**„Výstavba budovy mateřské školy, školní družiny a úprava přilehlého školního hřiště
v areálu ZŠ Přemyslovo náměstí 1“**

VYSVĚTLENÍ, ZMĚNA NEBO DOPLNĚNÍ ZADÁVACÍ DOKUMENTACE

Vysvětlení zadávací dokumentace č. 1 ze dne 6. 3. 2025

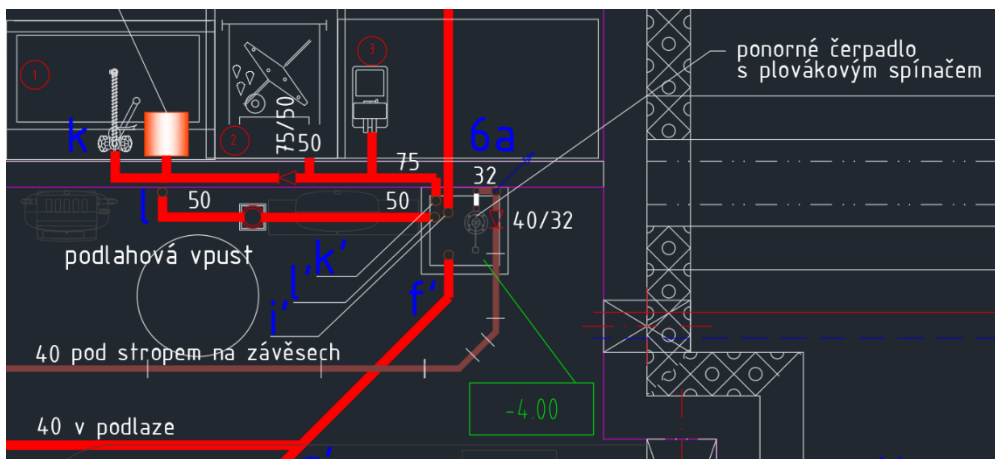
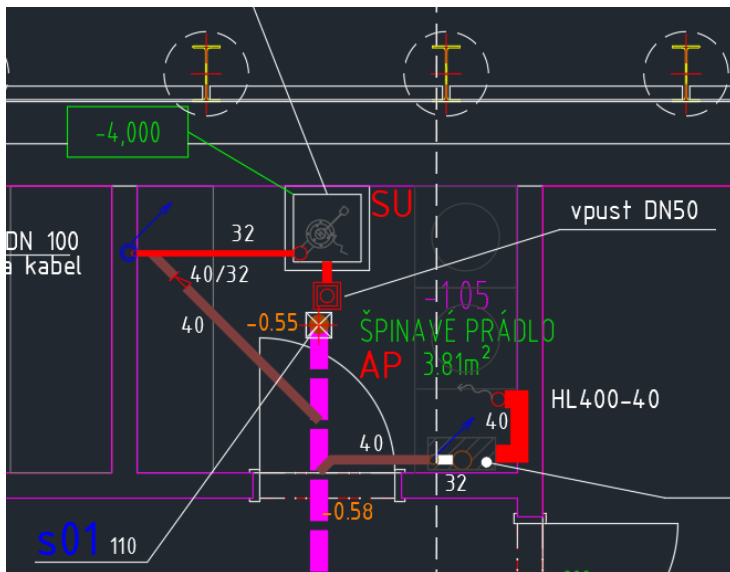
V příloze 14_Výpis plastových výrobků jsou prvky P/1 + P/2 Plastové jímky. K těmto prvkům nejsou žádné bližší informace. V řezu nejsou naznačeny - pravděpodobně by měly být uloženy do vybetonovaných prostorů. Dovolujeme si zadavatele požádat o kontrolu a upřesnění.

Zadavatel k dotazu sděluje, že plastové jímky budou osazeny na betonovou desku (ve statice jsou nachystané lokální prohloubení), slouží pro účely přečerpávání odpadních vod. V jímkách bude umístěno čerpadlo s plovákovým spínačem.

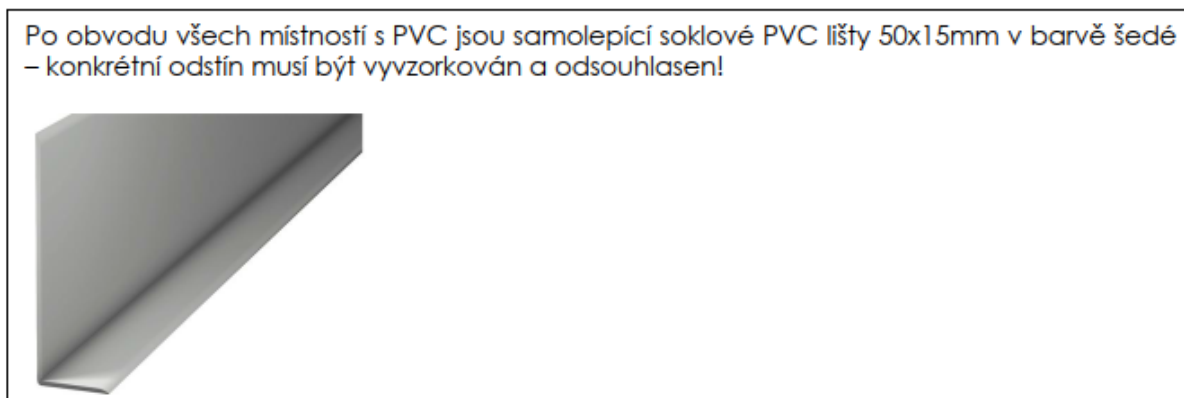
a) Na listu „2024-IS-06-02-11 - D.1.1-Architektonické a stavebně technické řešení (vč. statiky a PBŘ)“ se nachází položka č. 498 a 499:

Tyto podlahy (m.č. -1.03 a -1.13) v popisu položky vyžadují elektrostatickou vodivost (ve VV se již píše antistatická a v TZ je rovněž uvedený požadavek na antistatiku).

Je tedy vyžadována elektrostatická podlaha anebo antistatická?

Dále je tu rovněž rozpor mezi tl. podlahoviny (TZ = 3,35 mm, VV = 2,00 mm) a tím, že v TZ je podlaha označena jakožto heterogenní, ve VV pak jako homogenní.

Další dotaz směřuje k protiskluznosti. Ve VV i v TZ je uvedena protiskluznost R10. Námí poptaný odborný subdodavatel nás upozornil, že vodivé podlahoviny mohou mají protiskluznost R9.

- a) jedná o formální chybu v psaní s tím, v tomto rozsahu došlo k chybě v psaní s tím, že tyto skutečnosti byly uvedeny do souladu v rozsahu soupisu prací a technické zprávy;
- b) jedná o formální chybu v psaní s tím, v tomto rozsahu došlo k chybě v psaní s tím, že tyto skutečnosti byly uvedeny do souladu v rozsahu soupisu prací a technické zprávy
- c) požadována protiskluznost R9; tato skutečnost byla upravena v aktualizovaném soupisu prací a technické zprávě;
